平成23年6月8日(水)に愛知県が開催しました
「長良川河口堰検証公開ヒアリング」の資料が愛知県のホーム
ページにおいて公表されていますが、その内容の一部に
事実誤認がありましたので、お知らせします。

国土交通省中部地方整備局河川部
独立行政法人水資源機構中部支社

愛知県長良川河口堰検証
2011.6.8

事実誤認のポイント

第1回公開ヒアリング 資料-3(2ページ)

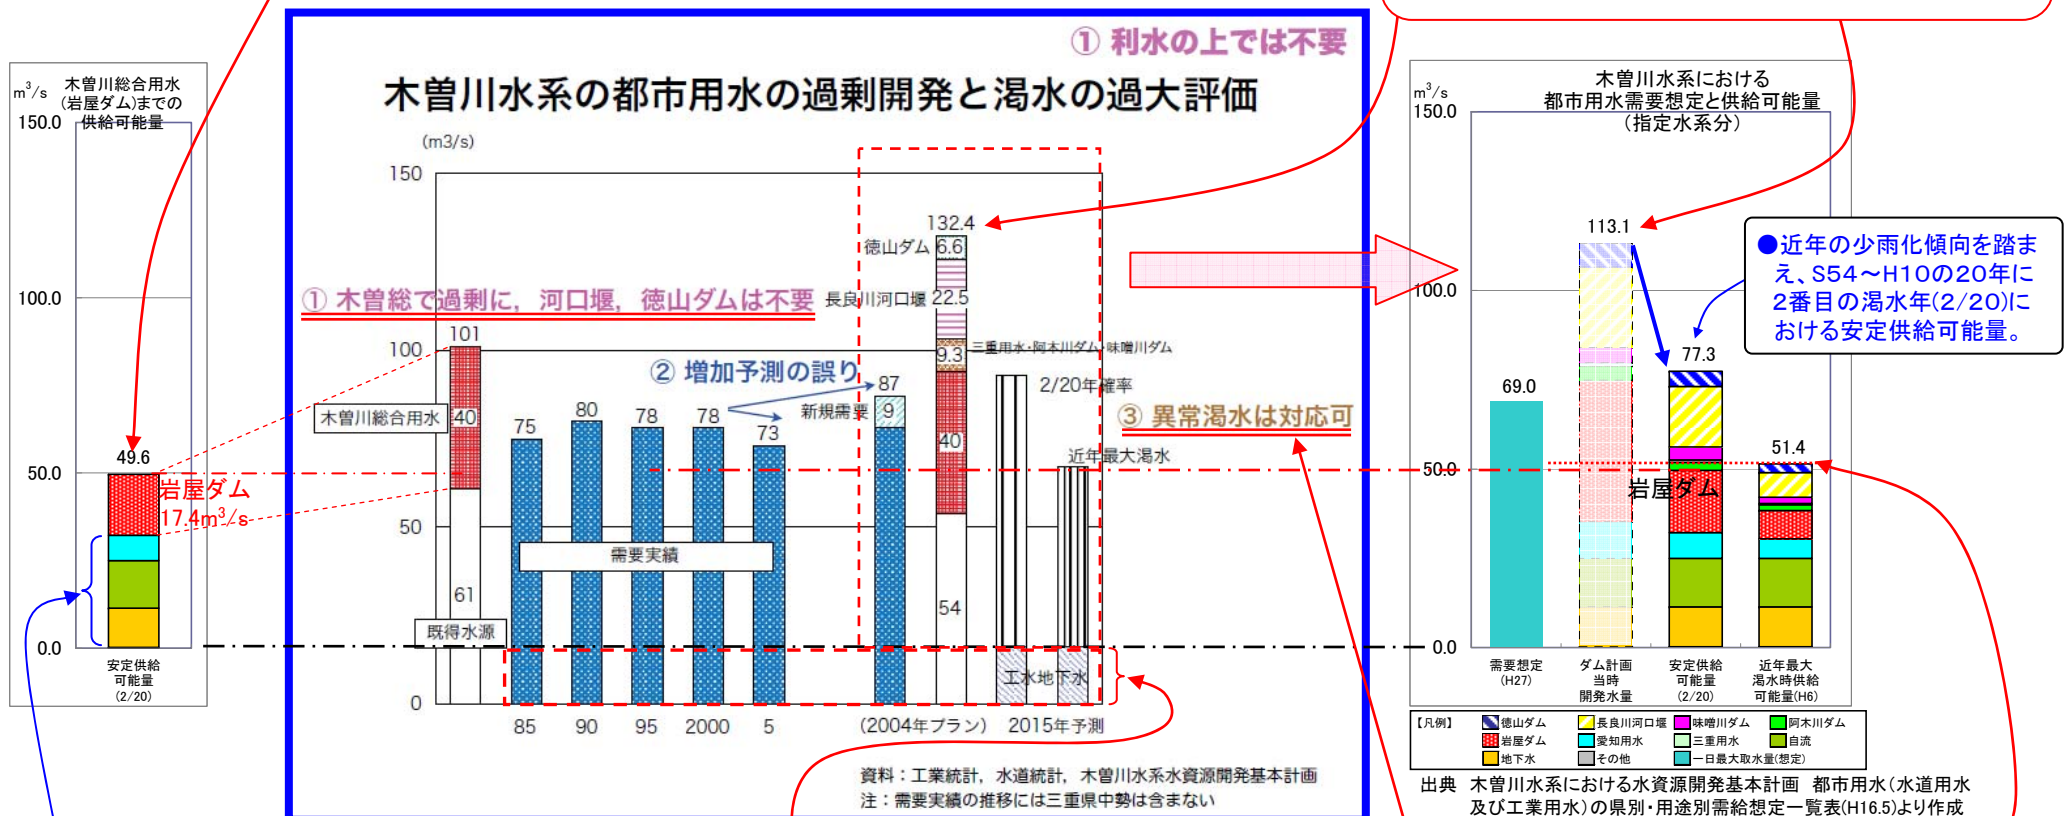
- 岩屋ダムの供給可能量は、近年の少雨化傾向により大きく低下。
- 現在、ダム計画当時の開発水量を安定供給することはできない。
- 平成6年渇水では、厳しい取水制限が行われ、多大な被害が発生。

●木曽川総合用水(岩屋ダム)では、ダム計画当時の開発水量(都市用水)39.6m³/sに対して、近年20年に2番目の渇水年における安定供給可能量は17.4m³/sに低下しています。

●ダム計画時に昭和17年～昭和42年の河川流量を基に設定した開発水量であり、現在、この量を安定供給することはできません。

平成16年に見直された、木曽川水系水資源開発基本計画に、この部分は存在しません。

尾張・愛知用水地区の未利用水量と給水能力

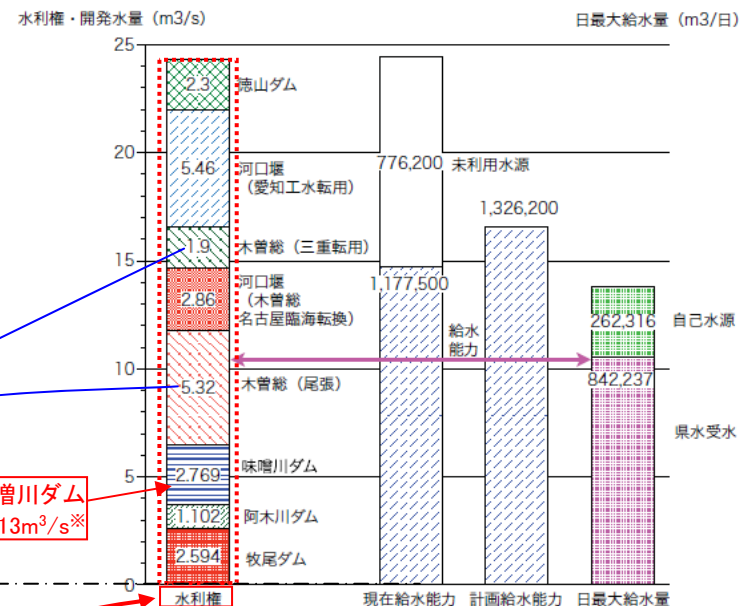
- このグラフは、ダム計画当時の開発水量の数値が記載されており、水利権のグラフではありません。また、近年の少雨化傾向により、現在この量を安定的に供給することはできません。

- 味噌川ダム2.769 m^3/s のうち1.756 m^3/s は西三河地域に供給を行っております。また、現在の水利権量は14.8 m^3/s ですが、近年の少雨化傾向により、この量を安定的に供給することはできません。

北中勢地域の水道用水供給事業の給水能力と実績

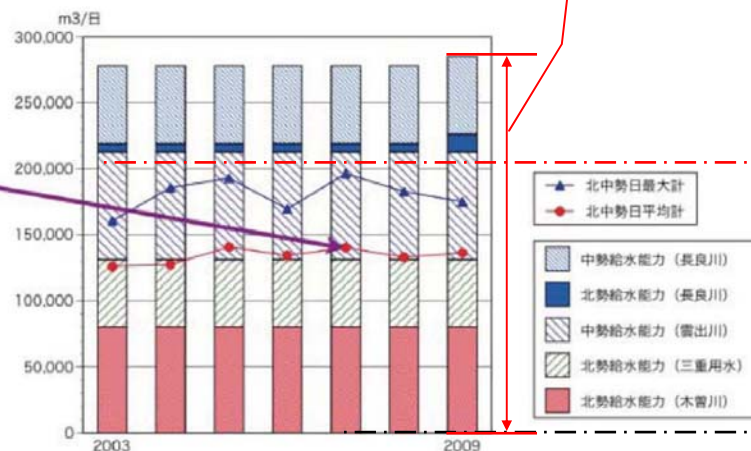
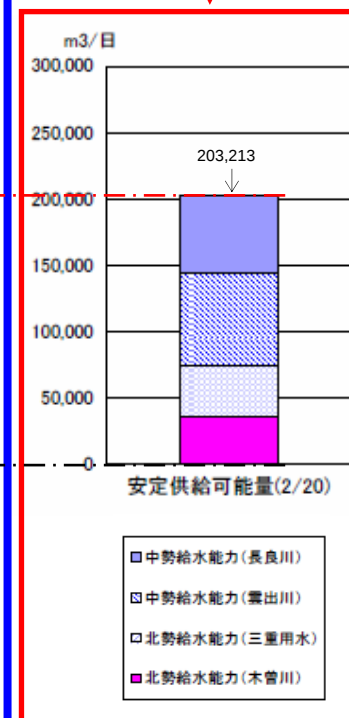
- 近年の少雨化傾向により、ダムの安定供給可能量は低下しており、安定供給可能量と実績取水量はほぼ同じです。

北伊勢工業用水の取水実績

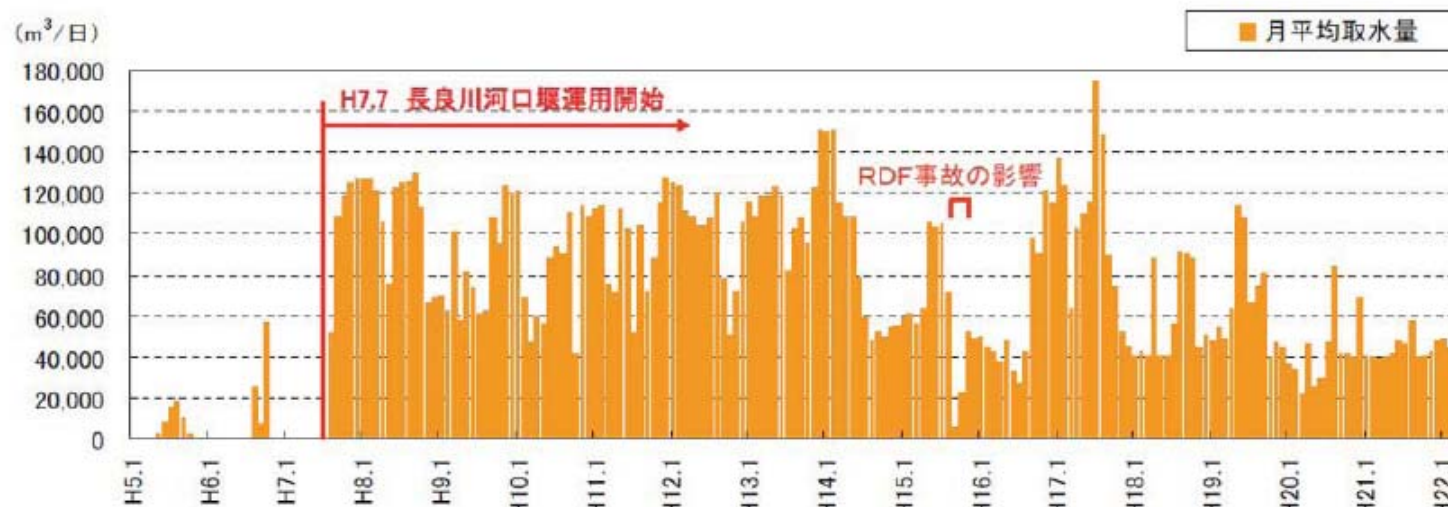
● 木曽川は、近年の少雨化傾向により、ダムの安定供給可能量は低下しており、現在はそれを上回る水利権が許可されています。そのため、安定供給可能量を上回る水利権については、今後、愛知県・三重県・名古屋市が長良川河口堰及び徳山ダムに水源を振り替えることとなっています。

● 長良川河口堰が出来る前は、塩水の侵入により安定した取水は困難でした。

● 長良川河口堰の近くに北伊勢工業用水の取水口があるため、塩水の侵入を前提とした、長良川河口堰のゲート操作によって、塩水の調整をしながらの取水は困難です。

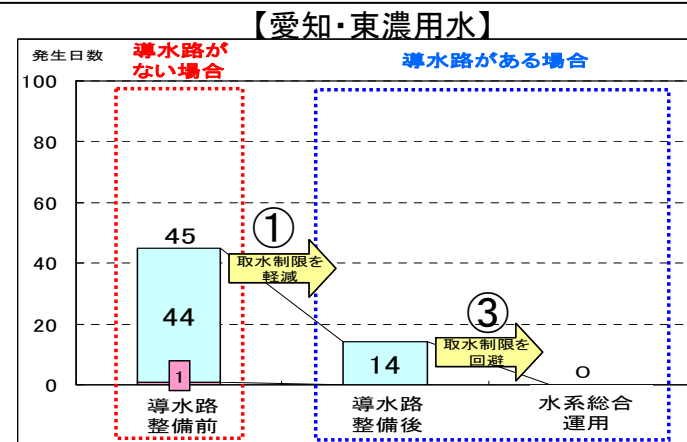
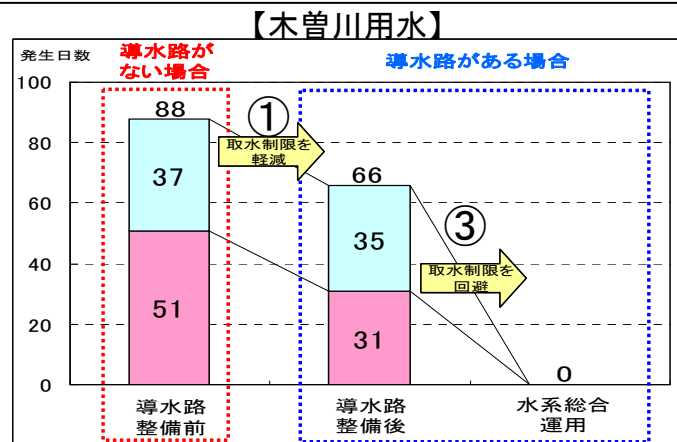
- 木曽川水系連絡導水路の完成によって可能となる水系総合運用により、10年に1回程度発生する渇水では、取水制限が不要となり、平成6年のような異常渇水時には、木曽川上流ダム群の枯渇は回避されます。

- 平成6年の渇水時には岩屋ダム等が枯渇し、ダムを水源とする水道用水は最大35%、工業用水は最大60%、農業用水最大65%の取水制限が行われました。
- そのため市民活動・社会経済活動に大きな支障が生じ、水道用水で最長19時間の断水や、工業用水で操業短縮による減産等により約450億円以上の被害等が発生しました。

- 近年の少雨化傾向により、昭和54年～平成10年の20年に2番目の渇水年(2/20)におけるダムによる安定供給可能量は、ダムの計画当時に比べて約6割に減少しており、また、近年最大渇水(平成6年)におけるダムの供給可能量は、ダムの計画当時と比べ約3割に減少しており、供給能力は大幅に低下しています。
